**SERVICE DEPARTEMENTAL
D'INCENDIE ET DE SECOURS
DE L'INDRE**

OBJET : AENV - Projet biomasse - LHOIST FRANCE OUEST Usine des Gaillards - Route de Buzançais à Saint Gaultier.

Par transmission citée en référence, vous m'avez fait parvenir pour avis un dossier de permis de construire relatif au projet biomasse carrière LHOIST FRANCE OUEST Route de Buzançais à Saint Gaultier.

J'ai l'honneur de vous transmettre l'étude du Service Départemental d'Incendie et de Secours de l'Indre. Celle-ci concerne uniquement l'accessibilité aux engins de secours, l'implantation et la défense extérieure contre l'incendie du site au titre du droit des sols selon le Code de l'Urbanisme.

Figure 1 - Vue d'ensemble du projet - issue de l'AENV

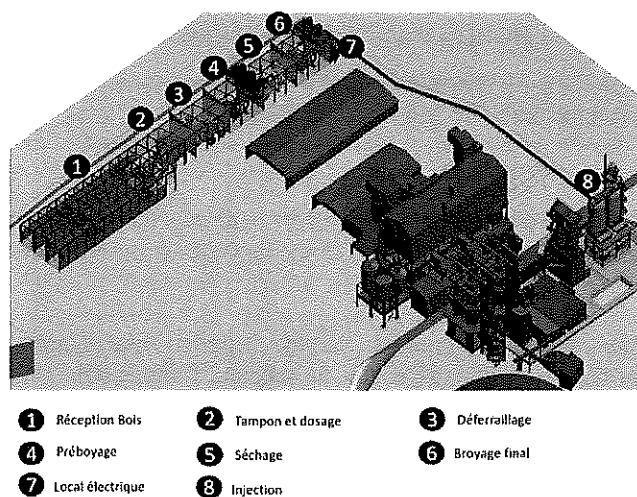
- nombre et nature du Point d'Eau Incendie : **1 poteau incendie**
- débit du PEI : **non renseigné**
- distance du PEI : **entrée du site non renseignée**
- nombre et nature du Point d'Eau Incendie Naturel Aménagé (PEINA) : **Réserve haute**
- quantité du PENA : **250m³**
- distance du PENA : **sur site à 250m du bâtiment réception et stockage bois (réserve à entretenir)**

Au regard de l'analyse des risques de cette exploitation et conformément aux Installations classées pour la protection de l'environnement (ICPE), ainsi qu'au Règlement Départemental de Défense Extérieure Contre l'Incendie de l'Indre, celle-ci devra être assurée par **un potentiel hydraulique de 60m³/h et ce pendant 2 heures soit 120m³ à moins de 100m du risque à défendre.**

L'analyse du site démontre que la défense extérieure contre l'incendie du projet, au titre du droit des sols selon le Code de l'Urbanisme, **ne permet pas de garantir un niveau de sécurité suffisant.**

- **Un potentiel hydraulique de 60m³/h et ce pendant 2 heures soit 120m³ à moins de 100m du risque à défendre par voie carrossable ;**
- **Compléter le dispositif hydraulique du site par la mise en place d'une réserve incendie de 120 m³, aménager l'accessibilité à celle-ci conformément au Règlement Départemental de Défense Extérieure Contre l'Incendie de l'Indre. Celle-ci doit être à moins de 100 m de l'installation biomasse, entretenue, constante et maintenue à niveau en période d'étiage ;**
- **Entretenir et maintenir à niveau la réserve incendie haute de 250m³ ;**
- **Mettre en place un dispositif de vidange au niveau des deux silos d'injection.**

- Par un poteau d'incendie de 100 mm conforme à la norme NFS 61-213 et implanté à moins de 100 m des risques à défendre ;
- **Par une réserve d'eau de 120m³ (étang, citerne souple...) et ce, à moins de 100 m des risques à défendre, constante et maintenue en période d'étiage ;**
- Par la combinaison des deux (poteau d'incendie et réserve d'eau) ;
- Si deux points d'eau, le 1er doit être implanté à moins de 100 m des risques à défendre.

Figure 2 - Vue d'ensemble du stockage bois - issue de l'AENV

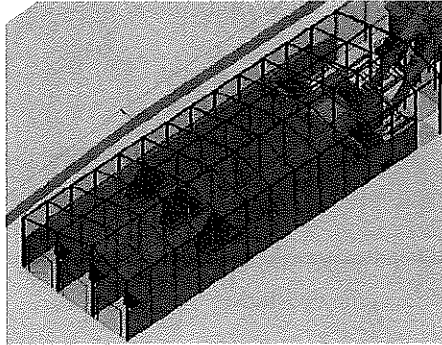
Le bâtiment de stockage de bois est composé de murs en béton d'une hauteur de 4,5 m en séparation des silos à plat. Chaque silo à plat à une capacité d'environ 600 m³ soit environ 210 t pour une densité de 0,35.

Figure 3 - Vue d'ensemble du bâtiment process - issue de l'AENV

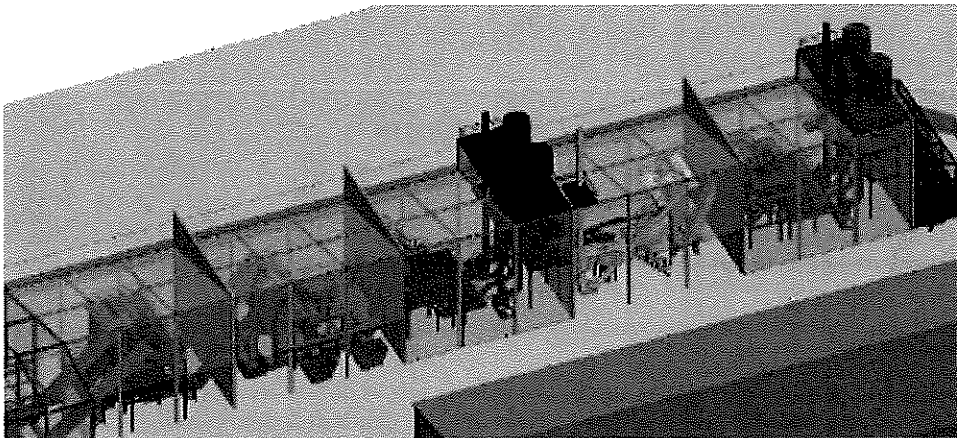
Chacune des zones du process est isolée par un mur béton.
